別紙記載事項の変更前後比較表 (MSF-21P型)

注) 変更箇所を赤枠で示す。(変更内容欄に特記する場合を除く。) なお、目次の変更、誤字・脱字や書式・体裁の訂正、ガイドに従った用語や語句の見直し、章構成見直しに伴う章番号・ページの振り直しや図表追加に伴う図表番号の振り直しは省略する。

(参)-A-2

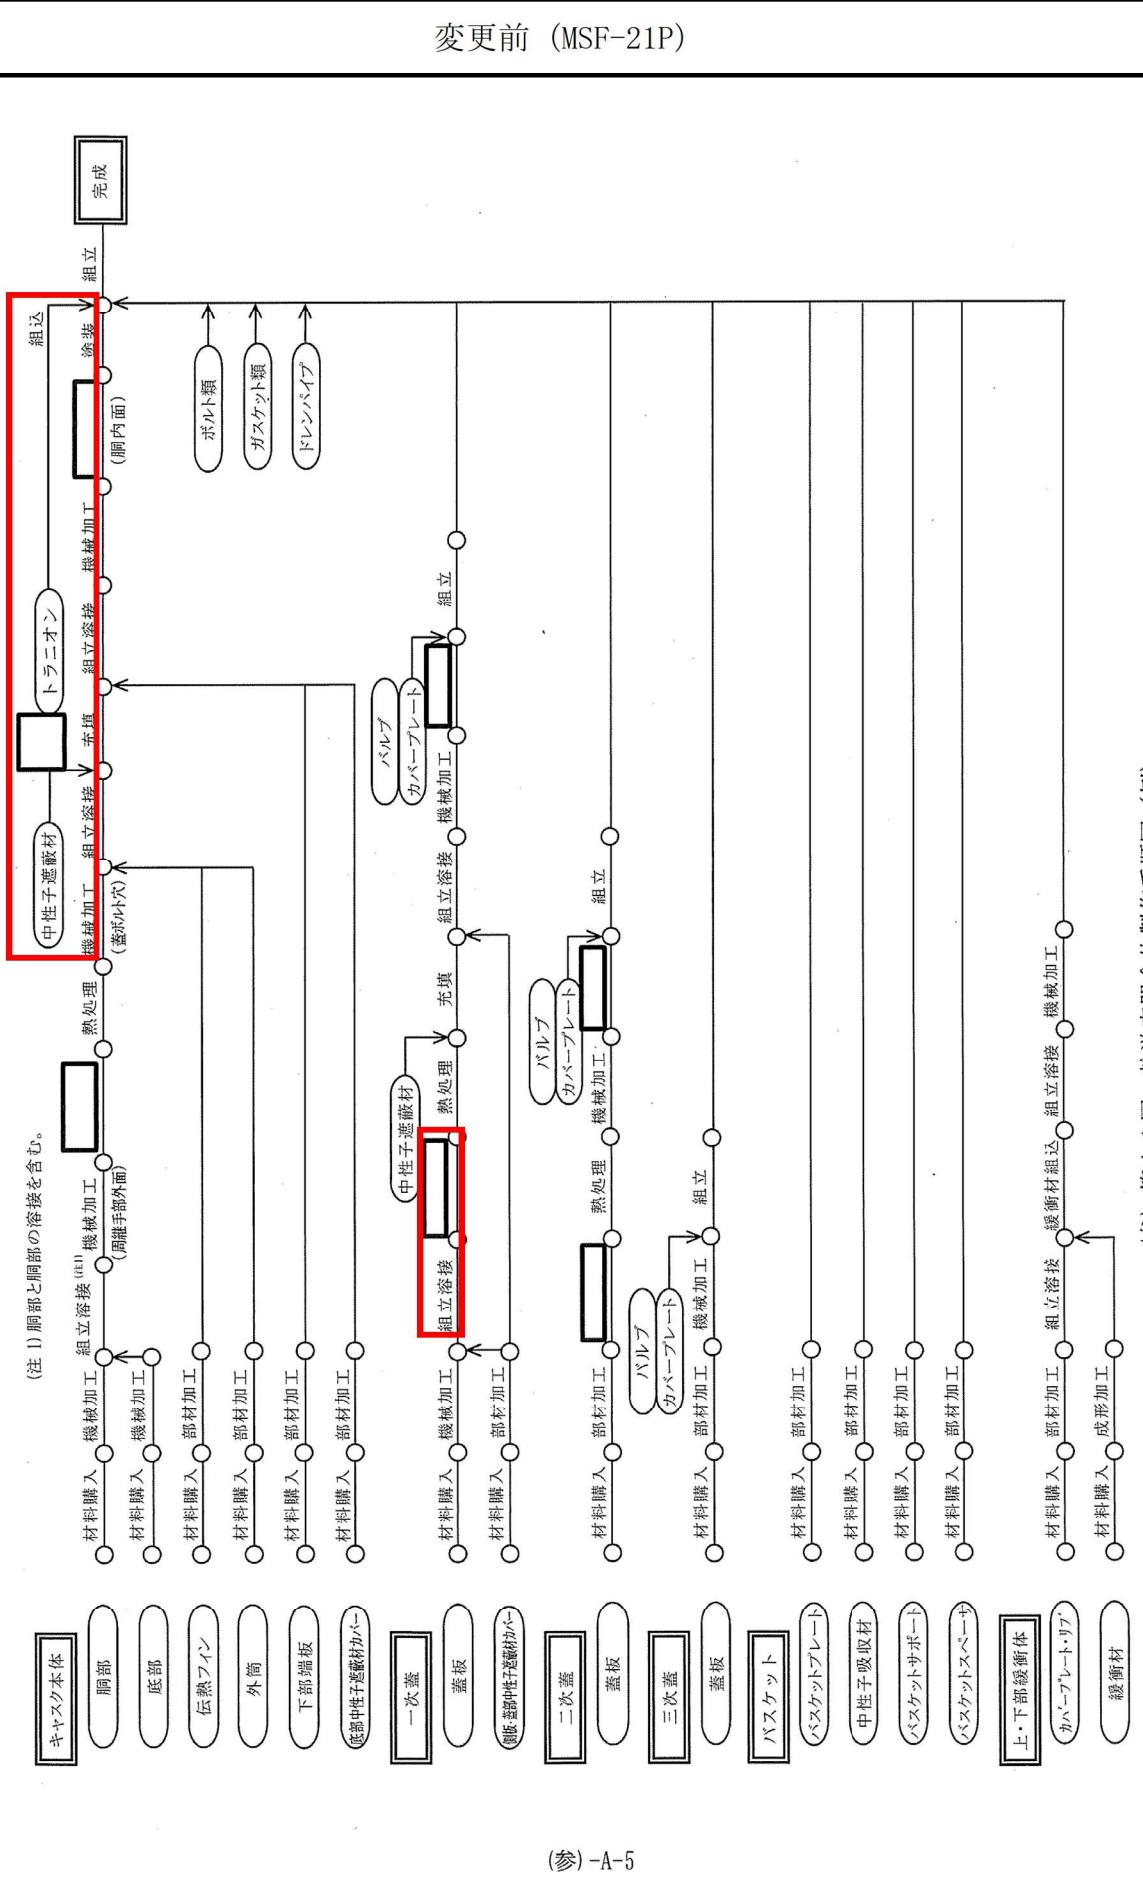
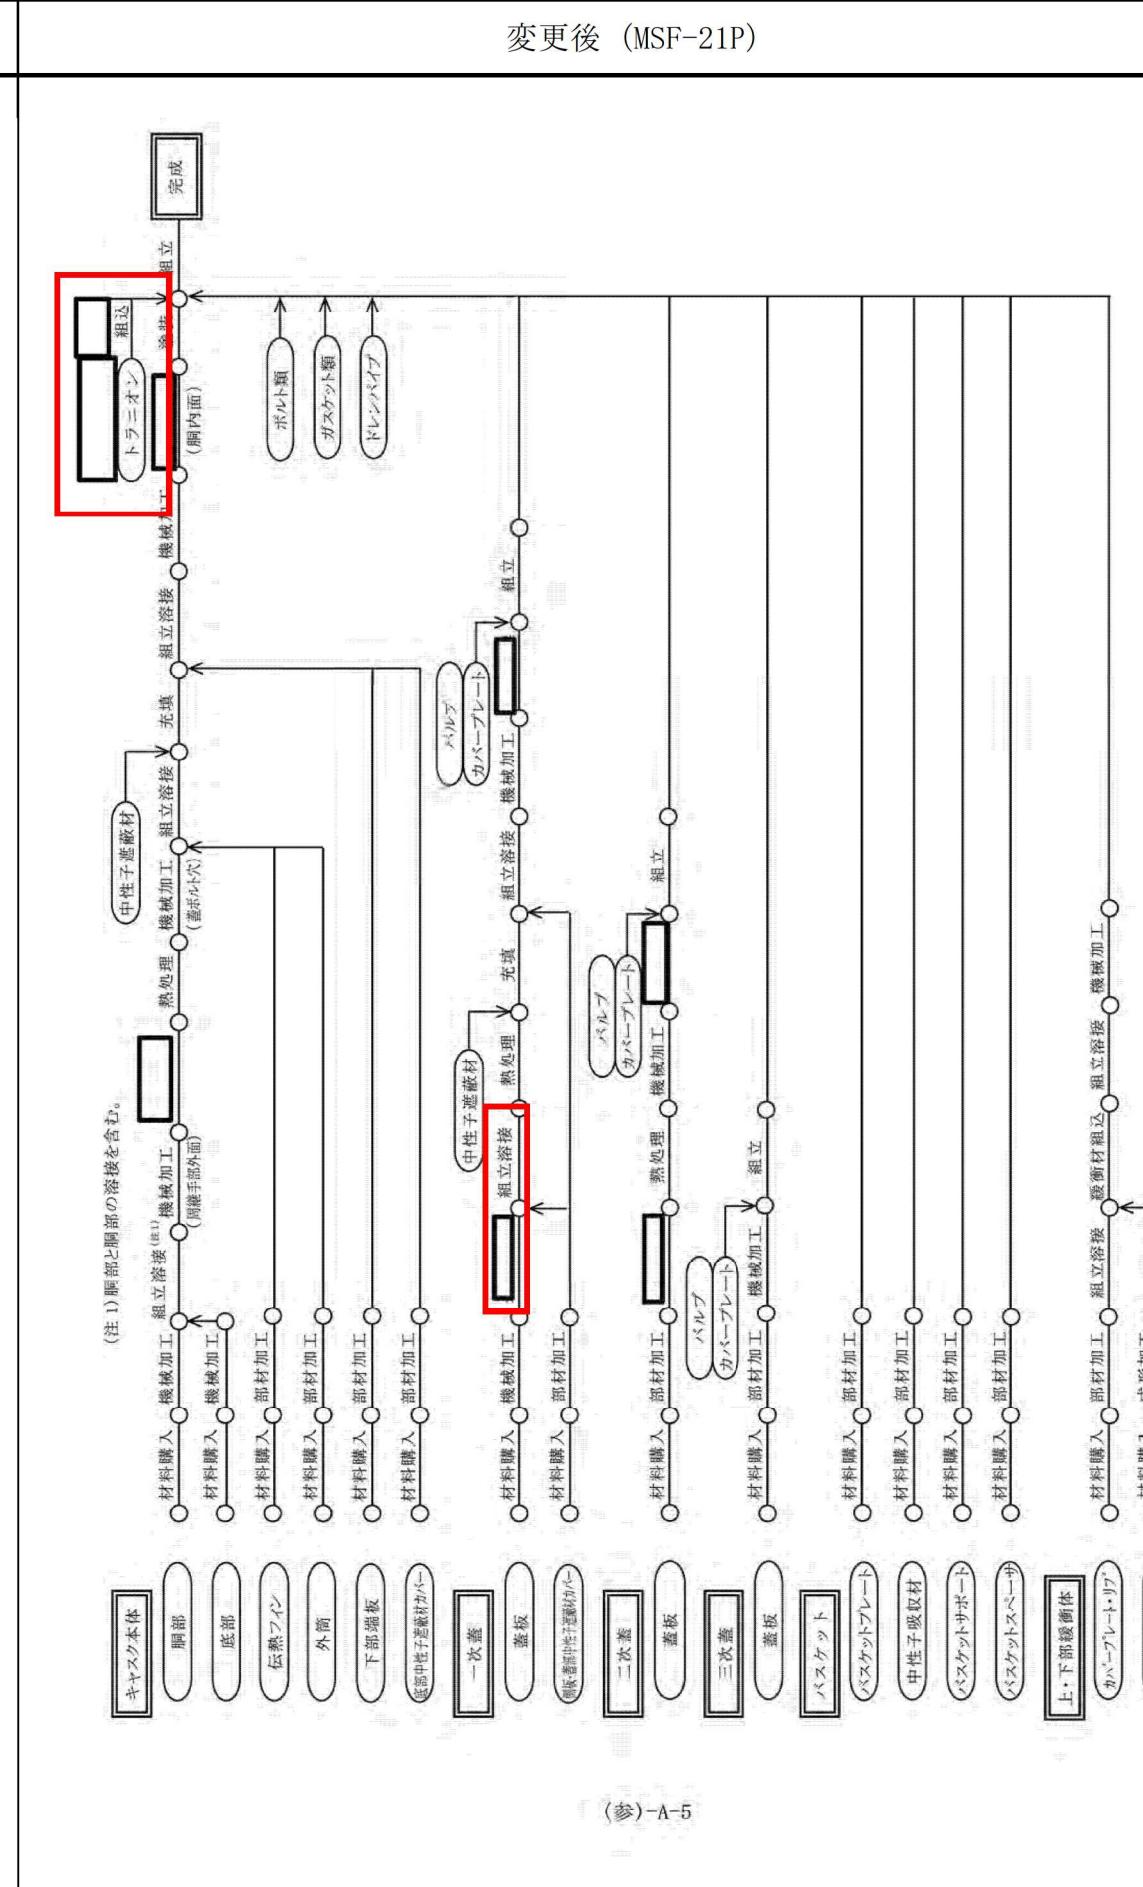
変更前 (MSF-21P)	変更後 (MSF-21P)	変更内容
<p>伝熱フィン及び外筒の組立溶接を行う。</p> <p>(9) 中性子遮蔽材（レジン）の充填 胴側部中性子遮蔽材部及び底部中性子遮蔽材部に中性子遮蔽材（レジン）を充填する。</p> <p>(10) 下部端板及び底部中性子遮蔽材カバーの組立溶接 下部端板及び底部中性子遮蔽材カバーの組立溶接を行う。</p> <p>(11) キャスク本体の機械加工 キャスク本体のフランジ面等の機械加工を行う。</p> <p>(12) [] キャスク本体の内面に[]を行う。</p> <p>(13) キャスク本体の塗装 キャスク本体外面に塗装を施す。</p> <p>2. 蓋の製作</p> <p>2.1 一次蓋</p> <p>(1) 蓋板の機械加工 蓋板は炭素鋼製の鍛造品であり、外面の機械加工を行う。</p> <p>(2) 蓋部中性子遮蔽材カバーの組立溶接 蓋部中性子遮蔽材カバーの組立溶接を行う。</p> <p>(3) 蓋板の[] 蓋板のキャスク本体と接する部位に[]を行う。</p> <p>(4) 蓋板の熱処理 蓋板溶接部の溶接後熱処理を行う。</p> <p>(5) 中性子遮蔽材（レジン）の充填 中性子遮蔽材（レジン）を充填する。</p> <p>(6) 蓋部中性子遮蔽材カバーの組立溶接 蓋部中性子遮蔽材カバーの組立溶接を行う。</p> <p>(7) 蓋板の機械加工 []等の機械加工を行う。</p> <p>(8) [] 蓋板表面に[]を行う。</p> <p>(9) パルプ、カバープレートの組立て パルプ、カバープレート等の蓋への取付けを行う。</p>	<p>伝熱フィン及び外筒の組立溶接を行う。</p> <p>(9) 中性子遮蔽材（レジン）の充填 胴側部中性子遮蔽材部及び底部中性子遮蔽材部に中性子遮蔽材（レジン）を充填する。</p> <p>(10) 下部端板及び底部中性子遮蔽材カバーの組立溶接 下部端板及び底部中性子遮蔽材カバーの組立溶接を行う。</p> <p>(11) キャスク本体の機械加工 キャスク本体のフランジ面等の機械加工を行う。</p> <p>(12) [] キャスク本体の内面に[]を行う。</p> <p>(13) キャスク本体の塗装 キャスク本体外面に塗装を施す。</p> <p>2. 蓋の製作</p> <p>2.1 一次蓋</p> <p>(1) 蓋板の機械加工 蓋板は炭素鋼製の鍛造品であり、外面の機械加工を行う。</p> <p>(2) 蓋板の[] 蓋板のキャスク本体と接する部位に[]を行う。</p> <p>(3) 蓋部中性子遮蔽材カバーの組立溶接 蓋部中性子遮蔽材カバーの組立溶接を行う。</p> <p>(4) 蓋板の熱処理 蓋板溶接部の溶接後熱処理を行う。</p> <p>(5) 中性子遮蔽材（レジン）の充填 中性子遮蔽材（レジン）を充填する。</p> <p>(6) 蓋部中性子遮蔽材カバーの組立溶接 蓋部中性子遮蔽材カバーの組立溶接を行う。</p> <p>(7) 蓋板の機械加工 []等の機械加工を行う。</p> <p>(8) [] 蓋板表面に[]を行う。</p> <p>(9) パルプ、カバープレートの組立て パルプ、カバープレート等の蓋への取付けを行う。</p>	<p>(3) -②</p>
